Forages CF3-FE3 et CF3-FE4
Site de Roud Guen

Commune de Clohars-Fouesnant

Avis de l'hydrogéologue agréé

Juillet 2021

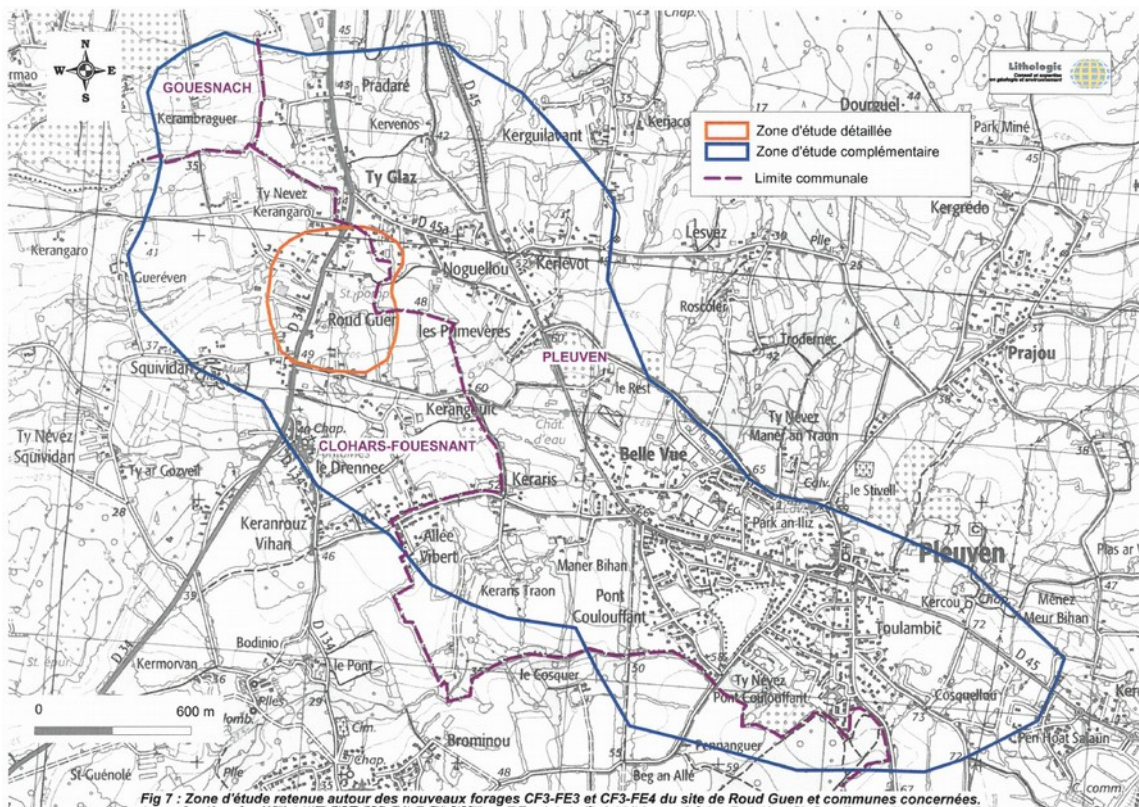
Une fermeture à clé sur les têtes de forage est en place. Par contre, cette fermeture est placée sur le tube interne et pas sur le pré-tubage, laissant libre l'extrados du tubage et donc un risque d'introduction de (liquide ou solide) en cas d'incident ou de malveillance.

Les forages sont prévus d'être équipés de regards de protection.

Les forages seront protégés par un local ou un regard fermé à clé muni d'un dispositif anti-intrusion.

Dans l'attente de la réalisation de ces équipements, une protection de l'extrados du tube des forages, actuellement accessible, sera réalisée (pose d'un citerneau provisoire fermé à clé par exemple).

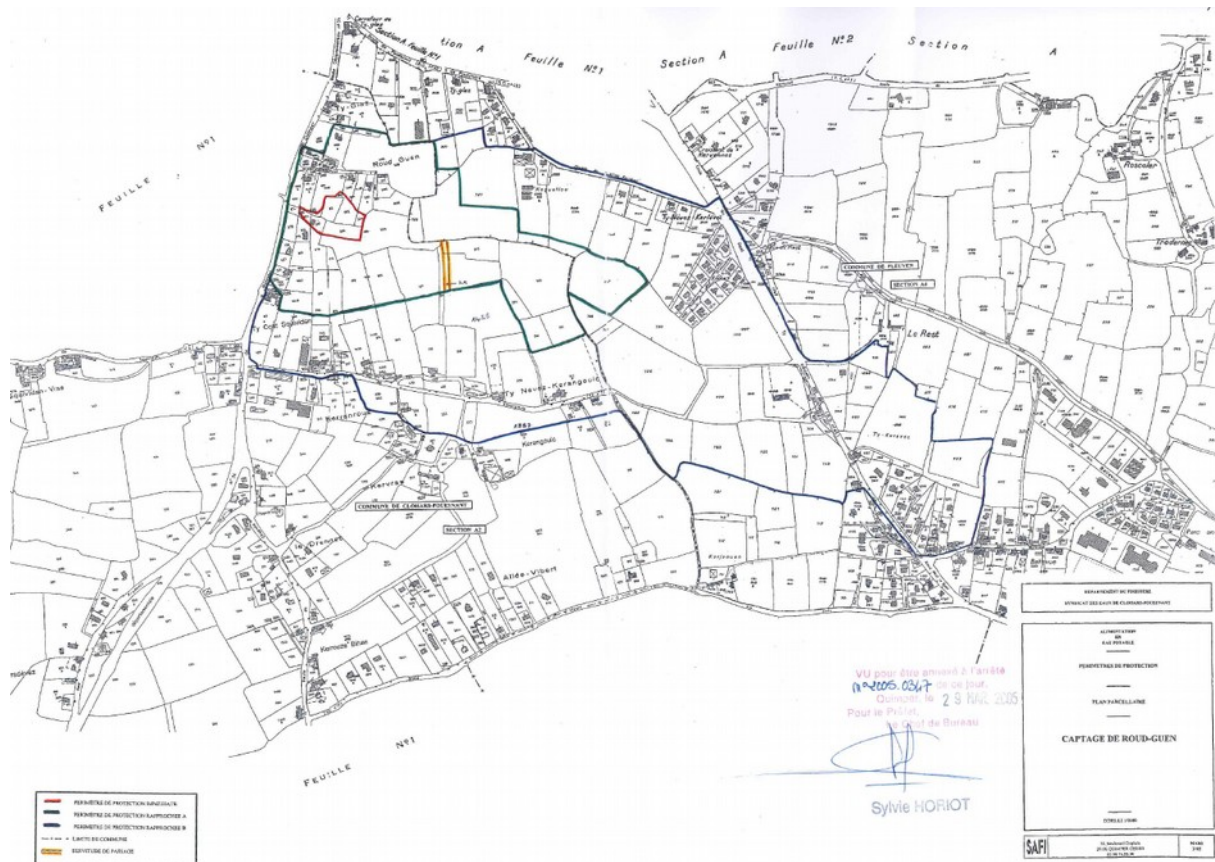
Le périmètre de protection immédiate sera légèrement agrandi autour du forage CF3-FE3, en modification de l'arrêté préfectoral sus-visé.

Une extension de ce périmètre apparaît toutefois nécessaire pour protéger le forage CF3-FE3, situé en limite sud de ce périmètre, sur un rectangle d'environ 5 m de profondeur et 15 m de largeur.

Dans cette extension sera également appliquée la réglementation définie par l'arrêté préfectoral du 29 mars 2005 pour le périmètre de protection immédiate. Elle sera acquise en pleine propriété par la collectivité et clôturée par un grillage d'environ 2 m de hauteur. Le fossé bétonné existant sera maintenu ou busé selon les besoins d'aménagement du futur local du forage.
